改善箇所説明図

不具合の内容

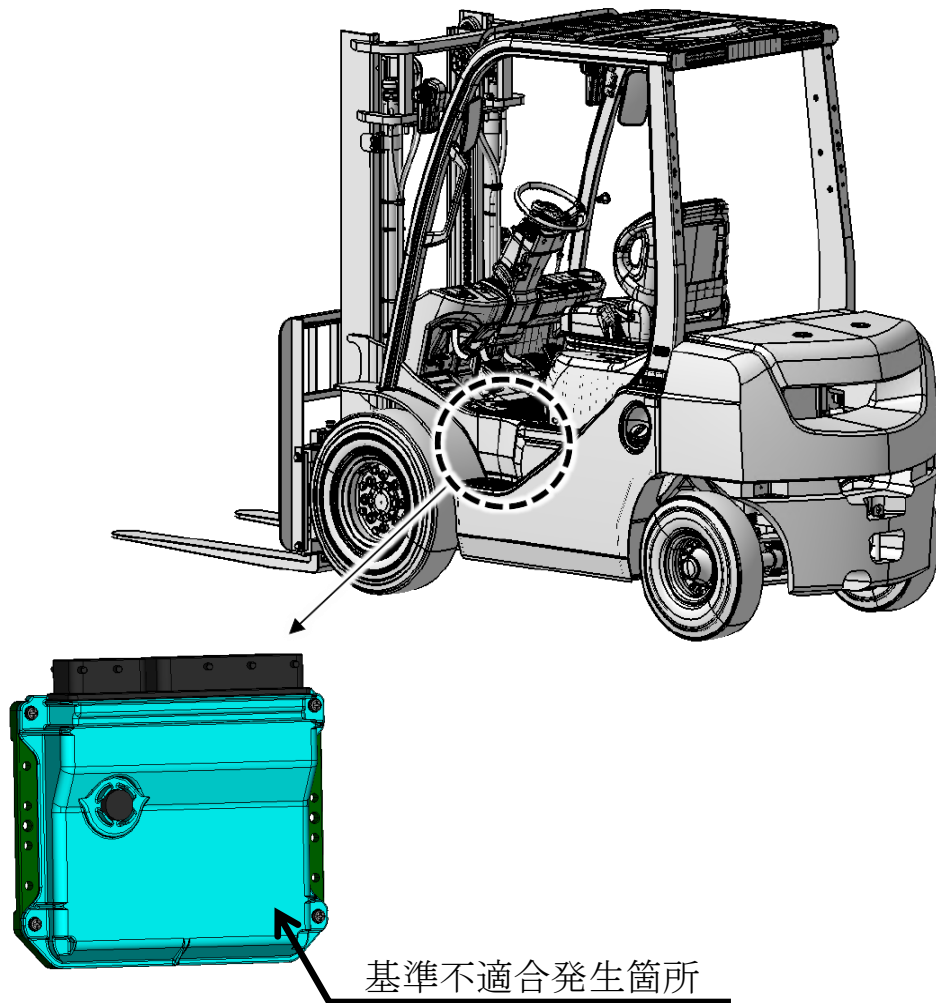
ディーゼルエンジン式フォークリフト、およびショベルローダの原動機（1ZS型/1KD型）において、エンジン制御コントローラのプログラムが不適切なため、長時間使用するとインジェクタの劣化により、排出ガス中のPM(粒子状物質)が規制値を超過するおそれがある。

全車両、エンジン制御コントローラのプログラムを修正する。

- ・フロントプロテクターの前面にNo. 5300ステッカーを貼付する。
- ・エンジン制御コントローラカバーおよびエンジン上面に白ペイントを塗布する。
